АКТ
технічного обслуговування внутрішньобудинкових
систем газопостачання у багатоквартирному будинку

№ 89

від 10 червня 2025 року

виконано роботи з технічного обслуговування ВБСГ багатоквартирного будинку (гуртожитку), № 14 по вул. Інни Дерусової

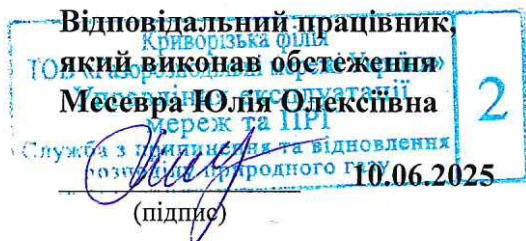
Виявлено порушення: п. 7.92, глава 7 ДБН В.2.5-20:2018 «Газопостачання» та п. 7 глава 5 розділ V ПТЕСГ а саме: фасадний газопровід діаметром 50 мм не захищений від атмосферної корозії лакофарбовим покриттям, потребує фарбування. За виявленим порушенням складено відповідний акт-припис, який вручено управителю ТОВ « ЖИТЛОСЕРВІС-КР ». На теперішній час для усунення порушення необхідно пофарбувати фасадний газопровід низького тиску діаметром 50 мм. Усунути виявлений недолік в термін до 10.07.2025.

ТОВ « ЖИТЛОСЕРВІС-КР » надати письмово інформацію до Криворізької філії ТОВ «Газорозподільні мережі України» щодо усунення виявленого порушення до 10.07.2025.
